新 商 品 EW PRODUCTS

C 仕様変更 ユニットバスルーム・シャワールーム

パブリック用手すり C 仕様変更 (コンビネーションタイプP型/小便器/和風便器用)

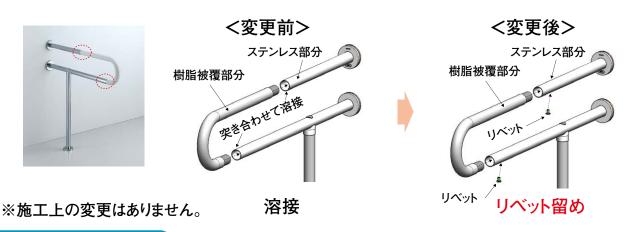
■樹脂被覆部分とステンレス部分の接続方法を「溶接 | から「リベット留め | に変更します
